Multi-IP Telekomunikacja Sp. z o.o.
ul. Sikorskiego 30
77-100 Bytów

Galismak Sp. Z o.o.
Ul. Fabryczna 16
77-140 Kołczygłowy
NIP 842-15-58-666
Tel. 669-239-350
biuro@galismak.pl

Dotyczy: zapytaniem ofertowym nr 1/7/2013/POIG

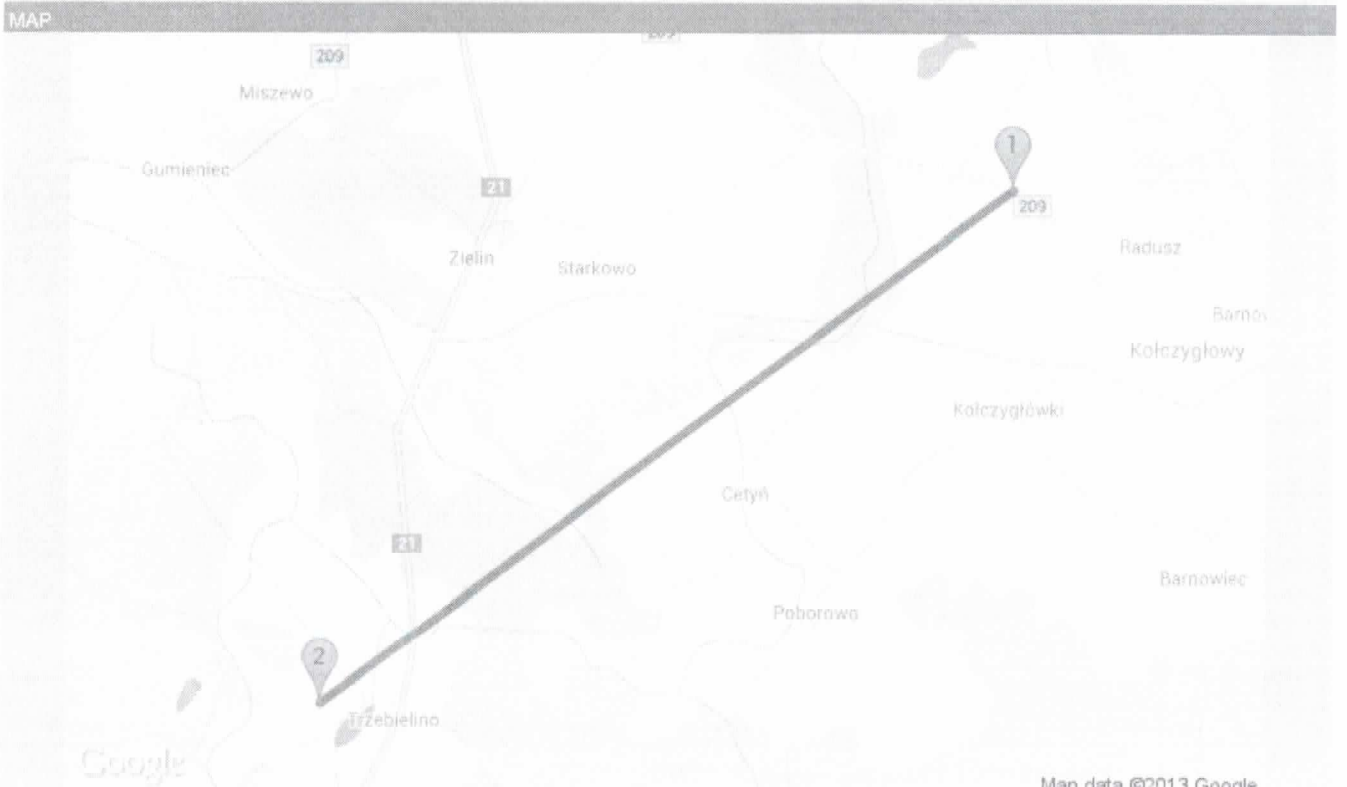
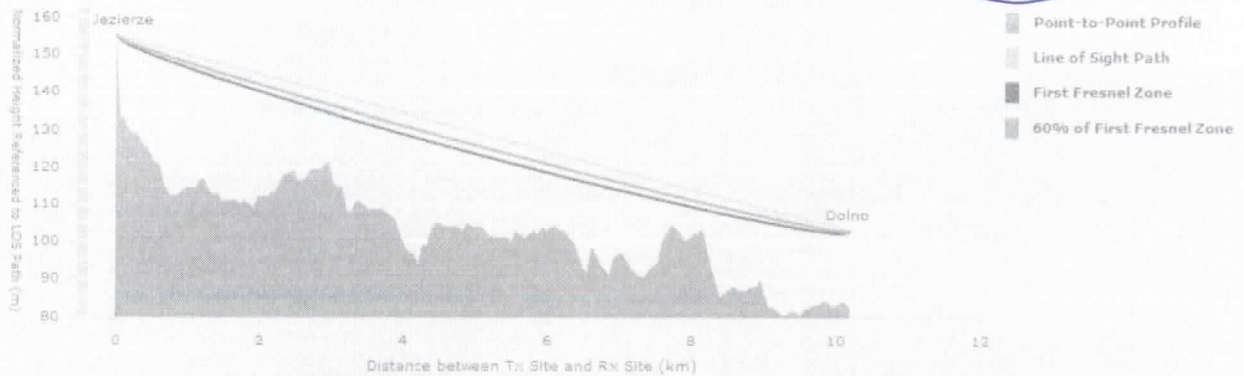
W załączeniu do niniejszego pisma przedstawiamy obliczenia budżetu mocy radiolinii przy zadanych przez zamawiającego parametrach oraz przy uwzględnieniu średnich opadów rocznych wpływających na dostępność radiolinii. Zgłaszamy konieczność zmiany parametru dostępności radiolinii.

Dla relacji Jezierze-Dolno do wartości 99,94%.

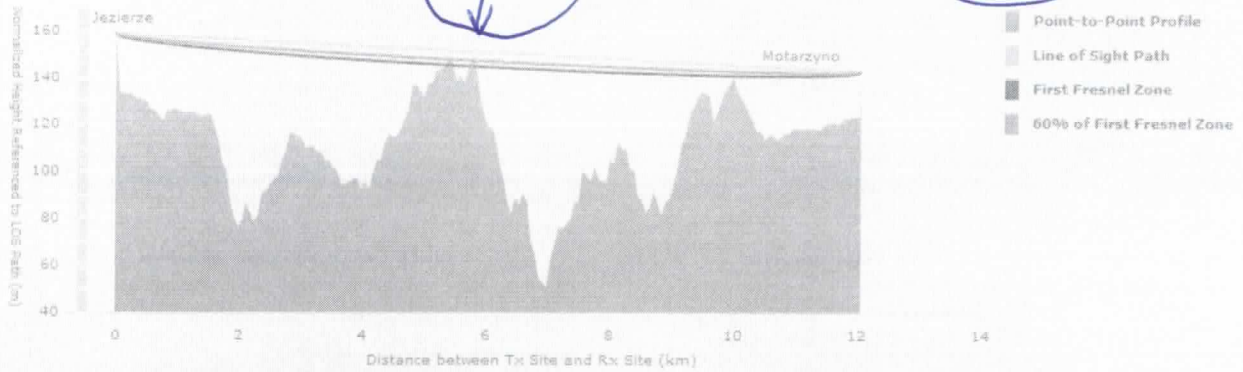
Dla relacji Jezierze-Motarzyno do wartości 99,91%. Jednocześnie prosimy zwrócić uwagę na niekorzystny przekrój terenu i uwzględnienie odpowiednich wysokości montażu radiolinii.
